COMUNE DI CAPISTRELLO

Oggetto: Impianto Idroelettrico di Pescocanale.

Osservazioni sul progetto di realizzazione impianto idroelettrico sul torrente Rianza.

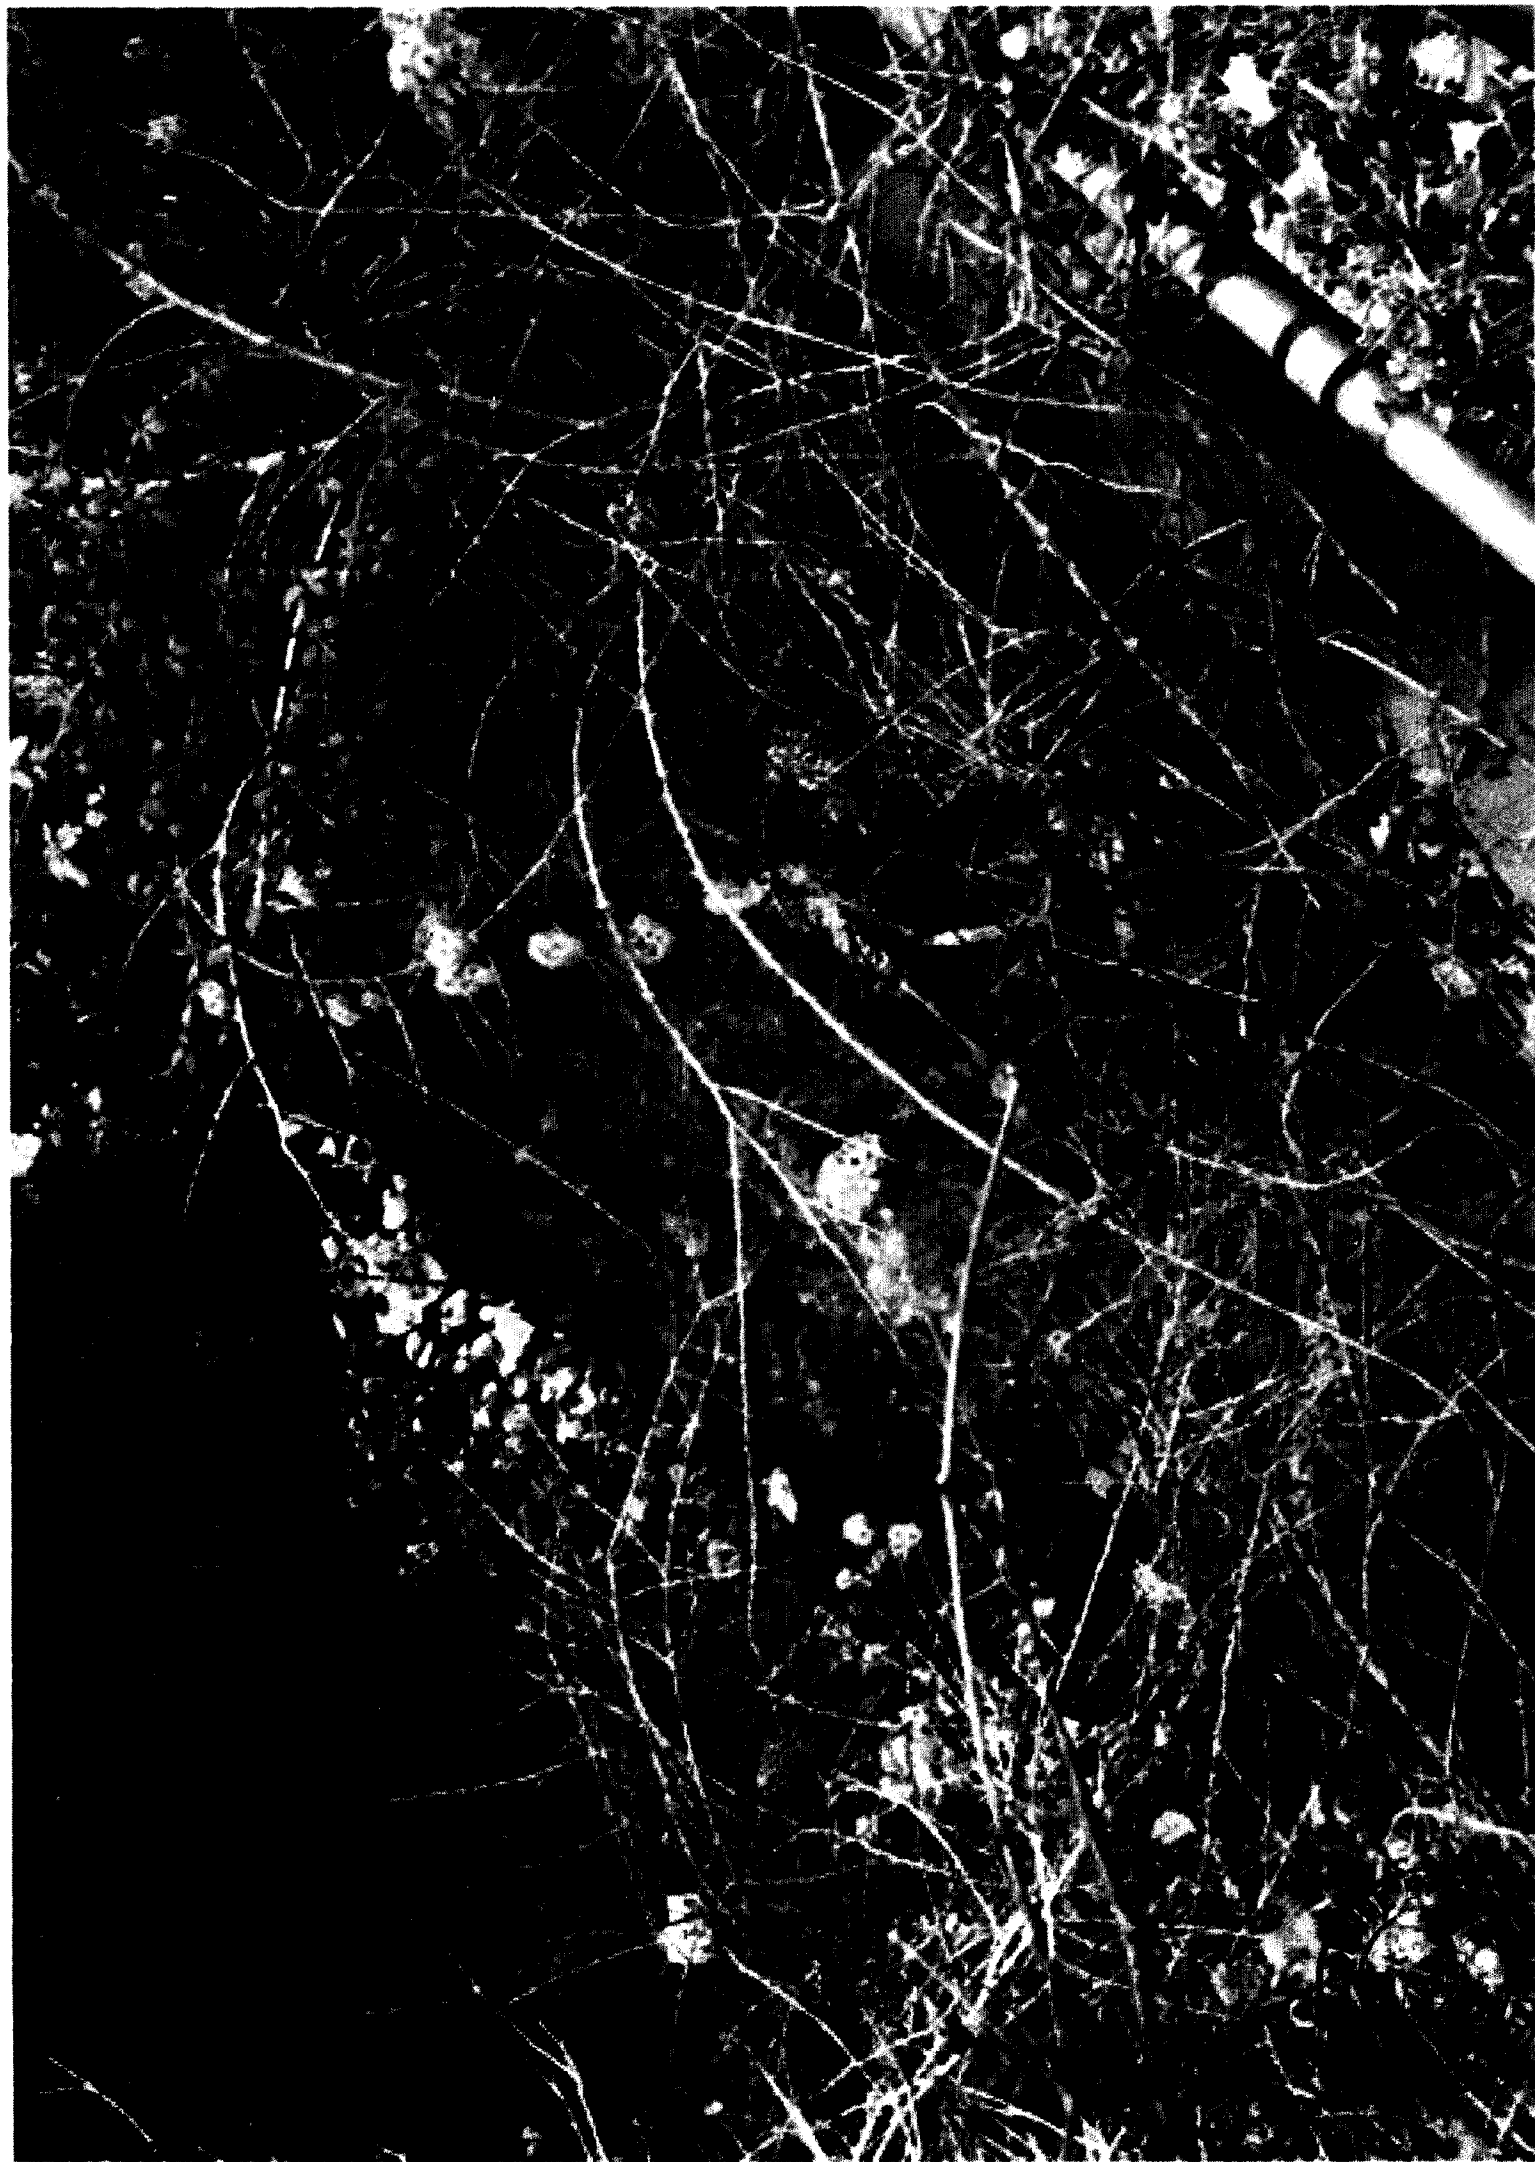
In ordine alle modalità di calcolo del deflusso minimo vitale appare assolutamente incomprensibile come sia stato possibile determinare la potenza di concessione media di 337 l/s e massima di 800 l/s, quando invece le misure riportate negli studi mostrano che il torrente Rianza non ha mai superato la portata di 689 l/s (vedasi pag. 4 elaborato "Integrazione richieste dell'Autorità di Bacino.....").

(A tal fine si allegano alcune foto significative che mostrano le portate del torrente Rianza che comprovano come sia impossibile raggiungere i valori di portata evidenziati nei documenti di progetto).
